# Alteração da Refinaria de Sines

## Projecto HVO@Galp

### Estudo de Impacte Ambiental

#### Aditamento

Figure 3.2 Event tree atmospheric, flammable liquid LF2

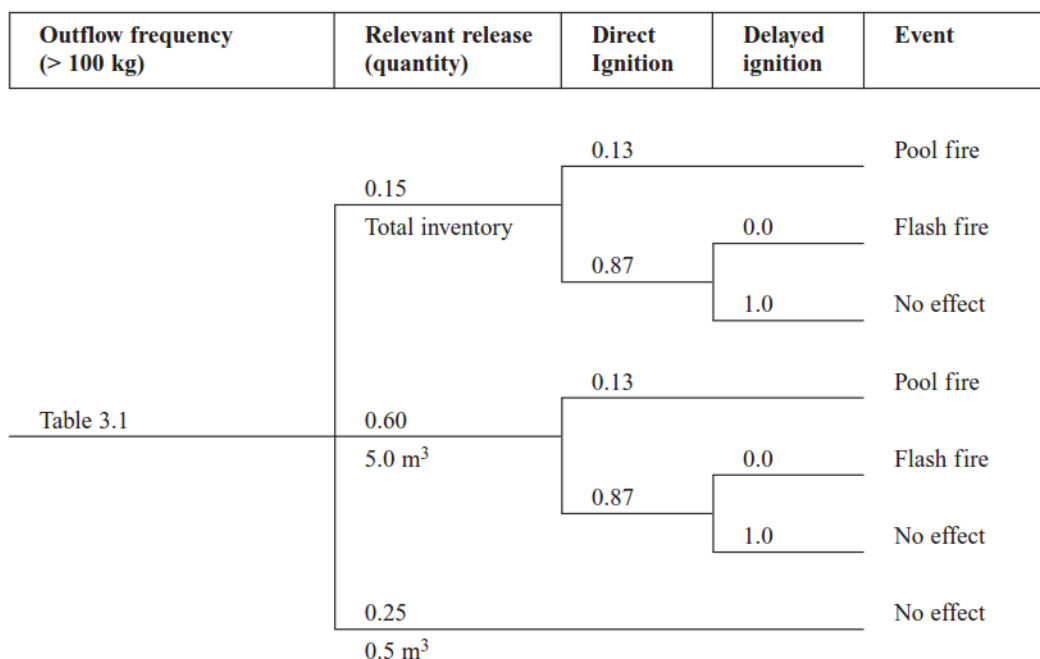
13.1 Justificar como foram determinados os fenómenos perigosos considerados na sequência de roturas de 100 mm e 10 mm em reservatórios e roturas em tubagens. De referir que de acordo com referências bibliográficas, poderá ocorrer o fenómeno perigoso *jet fire*.

De acordo com a árvore de evento proveniente do BEVI para líquidos inflamáveis, aparece a referência tanto a *Jet Fire* como *Bleve*, no entanto, dado o tipo de produto e condições operatórias, apenas se prevê a ocorrência de *pool fire*, tal como definido na árvore de eventos do *Purple Book*.
